Svar - Avkøyrsle og byggjegrense - Fv. 5474 Lurevegen - Gnr 172 bnr 29 - Alver kommune

Vi viser til søknad av 14.03.2022, og revidert forslag datert 07.06.2022.

Fig: Forholdet mellom regulert og uregulert område på strekninga. Omsøkt tomt er markert med blå sirkel.

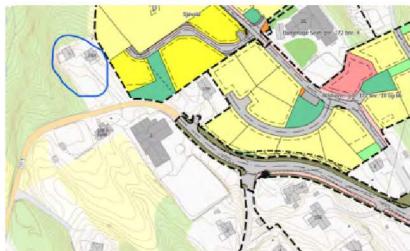
Vi vil vise til at bustadene det vert referert til er regulert gjennom godkjent plan, der fylkesveg dels er regulert i tilgrensande plan. Arealbehov skal såleis vere avklart i plan. Det må og sjåast i samanheng med at tidlegare kommuneplan for Lindås hadde eigne føresegnere etter plan- og bygningslova som fastsette generell byggjegrense langs fylkesvegen 15 meter frå vegmidte, medan det no er veglova som gjeld i område som ikkje er regulert. Det er difor ikkje direkte relevant å samanlikne seg med tidlegare praksis. Vi vurderer at byggjegrense på 15 meter har vore for snever i dette området.

Deler av fylkesvegen søraust for tomta er regulert jf. reguleringsplan for Seim skule. Denne planen legg til rette for utbetring av fylkesvegen og tilrettelegging for mjuke trafikantar fram til grendahuset «Strilatun», om lag 120 meter frå omsøkte tomt. Det er i dag dels lagt til rette for fortau på strekninga, men det er behov for å forlenge dette.

Det har vore ein del utbygging av regulerte områder dei seinare åra, og det er bygd relativt tett på vegen på begge sider på strekninga. Vi vil vise til at forbodet mot bygging langs veg omfattar både utsprenging og utgraving, oppføring av murar m.m. Det har vore naudsynt for vegeigar å utføre tiltak som oppføring av rekkverk for å sikre tryggleiken på strekninga i etterkant av utbygging. Det har også vore utført siktutbetring ved Stokke bru, samt at det er og løyvd midlar gjennom Miljøloftet for å legge til rette for tryggare skuleveg ved Seim skule. Vi meiner at dette både syner eit behov for utbetring av fylkesvegen, og at det er ei utfordring at det vert bygd for tett på vegen.
